Lodevole  
Municipio di  
6648 Minusio

Minusio, 24 giugno 2024

**Interpellanza alberi su Via S. Gottardo  
e su Via Navegna presso il nuovo edificio della CAVERNA SA**

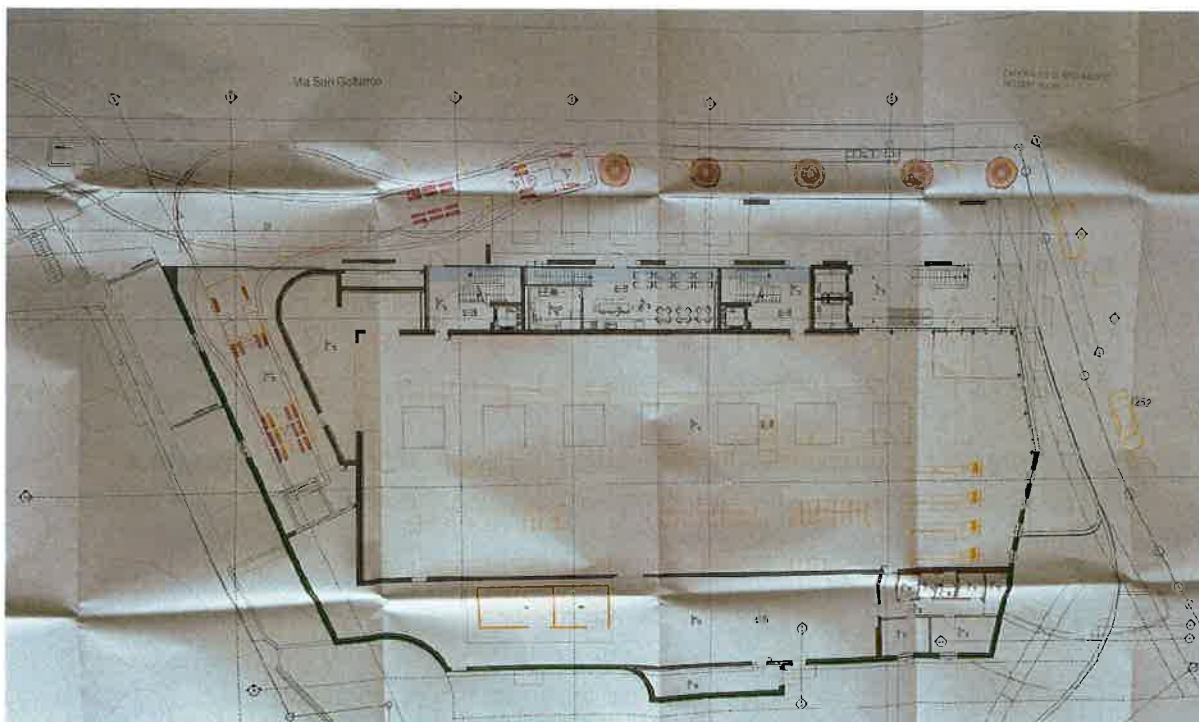
Il progetto originale prevedeva un fronte alberato su via S. Gottardo composto da 12 alberi di alto fusto lungo il marciapiede come visibile nel rendering soprastante ripreso anche dalla Regione.

Con la pubblicazione della variante, 7 di questi alberi diventano di impiccio e sono eliminati.

Sul piano di variante soprastante sono segnati in giallo, ovvero quale demolizione/eliminazione anche tre alberi in Via Navegna, su un sedime che non appartiene all'istante, ma di questi alberi non si parla nella variante. Questa rappresentazione è ambigua e assolutamente da evitare perché, malgrado non sia stata dichiarata negli scopi della variante, crea confusione. E i relativi proprietari non hanno firmato i piani di variante.

- quanti alberi prevede la licenza approvata? dalla planimetria della notifica risultano essere 12 su Via S. Gottardo e 3 su Via Navegna
- perché nel progetto originale le due strutture coabitavano ed ora no?

- considerando che gli autocarri invaderanno comunque la via S. Gottardo, è possibile richiedere la posa dei 12 alberi previsti originalmente?
- perché sono stati eliminati anche i tre alberi su Via Navegna posizionati su un mappale di proprietà altrui?
